森田アルミ工業株式会社 大阪府阪南市尾崎町530-1 072-480-1400

室内手摺 Alute 階段用の支柱への穴加工の仕様変更について

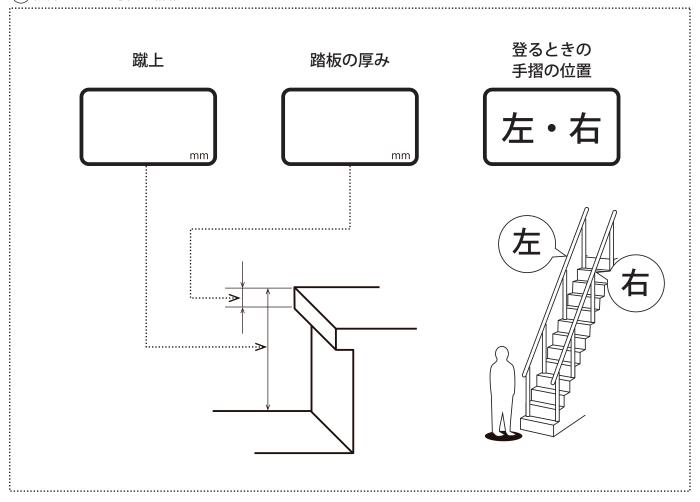
- 1. 段鼻への固定用穴加工
 - o ご発注までに専用のオーダーシート(添付)をご提出いただいた場合、工場で穴加工を施してから出荷いたします。
 - o オーダーシートが提出されなかった場合は、従来通り現場で穴加工をお願いいたします。
- 2. 支柱ブラケットへの固定用穴加工
 - o オーダーシートの提出の有無にかかわらず、すべての物件で支柱ブラケット用の穴加工を工場で行い、出荷いたします。
 - o 改良後は、支柱ブラケットにタップ穴はなく、支柱に開いた穴をガイドにしてドリルねじで固定します。

- 施工説明書は段鼻への穴加工ありなし両方に対応する内容に変更いたします。
- 現場での段鼻穴加工用治具は廃止し、施工説明書にガイド目盛りを記載します。
